伊古木高架橋の補修について

近畿地方整備局 紀南河川国道事務所 田辺国道維持出張所 (〒646-0024 和歌山県田辺市学園24-17)

本稿は塩害環境下で腐食が発生している鋼部材に対して当て板補修を行う予定であったが、腐食が更に進行しており、当初設計の当て板では施工が不可能であったことから、橋梁ドクターによる助言を踏まえたうえで現状の損傷状況に適合する補修方法に見直す事とした。今後、同様の損傷が生じた場合の参考例として、今回の事例を紹介するものである。なお、現在見直し後の補修対策結果を基に令和5年6月中に補修工事を終える予定である。

写真4

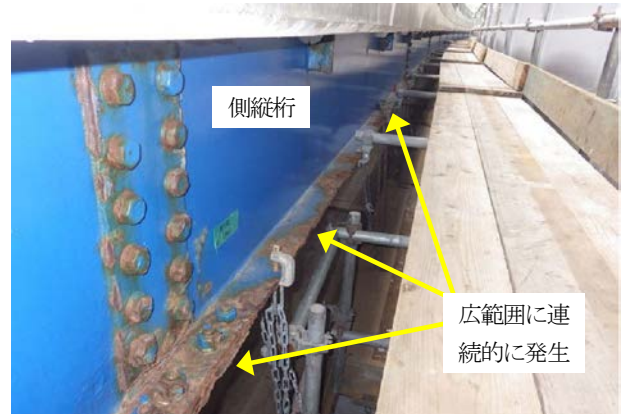
当初設計の手法で2022年に補修工事を進めたところ、2018年の点検時から更に腐食が進行しており、当て板を設置する下フランジには断面欠損部が連続的に発生している状態であった。（写真4、5）

しかし、今回のように連続的に腐食断面欠損が生じていると、以下の理由から当初設計の当て板が困難となる。

- a) 鋼材が腐食，断面欠損し，表面に凹凸が存在すると摩擦接合にならない。
- b) 摩擦接合に必要な健全部が少なく。
- c) 少ないながらも健全部まで部材を伸ばすと1部材が長くなり，重量が増加することから，桁下における人力作業が困難となる。

今回のように腐食が進行した箇所では当初設計案の下フランジへの当て板が不可能となったことから，別手法を検討することが必要となった。

図4 側面図

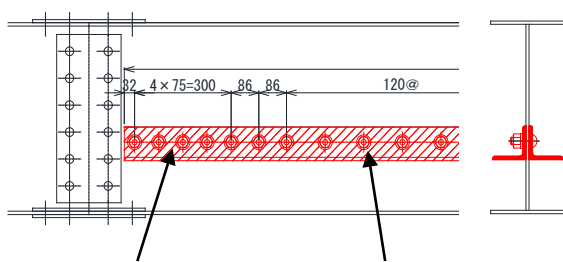
- a) 腐食が連続している箇所は，下フランジに当て板を設置することが困難と思われることから，腐食，断面欠損のないウェブに山形鋼を当て板として設置する。それを第二フランジとして活荷重による応力を受ける構造にする手法（図4）がある。
- b) 腐食箇所については現況の残存断面に基づいた応力状態を計算し，必要となる当て板（山形鋼）の断面を算出すること。
- c) 当て板（山形鋼）のボルトピッチについて，部材中間部のピッチは大きくても影響ないが，端部については当て板に応力が伝達しにくいことから，端部のボルトピッチを密にする（図4）ことで当て板に応力が伝達し易くなり，有効に機能する。

端部75mmピッチ

中間部120mmピッチ

図6 側面図

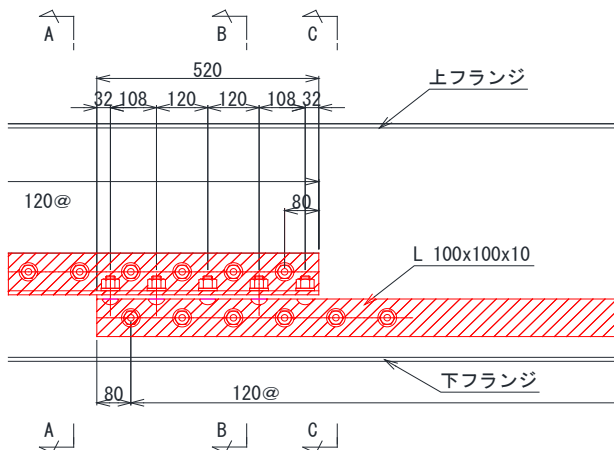
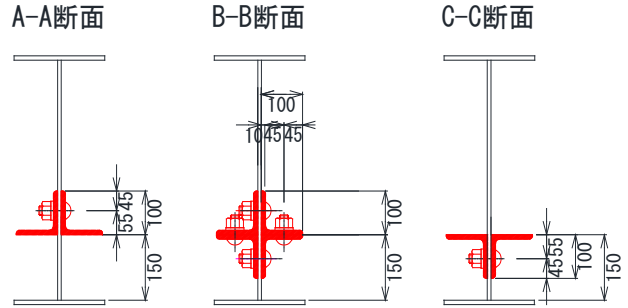
- a) 当て板の断面計算の考え方は、残存断面で死荷重を、当て板で活荷重などの後荷重を負担するとして断面計算を行う。¹⁾
- b) 本橋は曲線橋のため、側縦桁の設計に際しては付加応力を考慮し、また山形鋼は曲げ加工が可能なサイズから選定する。
- c) 現場での施工性を考慮し、1部材の最大長は2mまでとする。
- d) 第二フランジの設置位置は、断面二次モーメントを踏まえると、下フランジに近い位置に設置する方が望ましいが、高力ボルトの締付や塗装作業を考慮し、側縦桁下フランジから150mmの位置(図6)とする。
- e) 山形鋼同士の添接部にスプライスプレートを用いると設計上、また維持管理上合理的でないことから、継手箇所は部材の上下を入れ替えた1面摩擦のラップ継手(図6)とする。
- f) 上記を踏まえた結果、山形鋼はL-100×100×10を用いる。
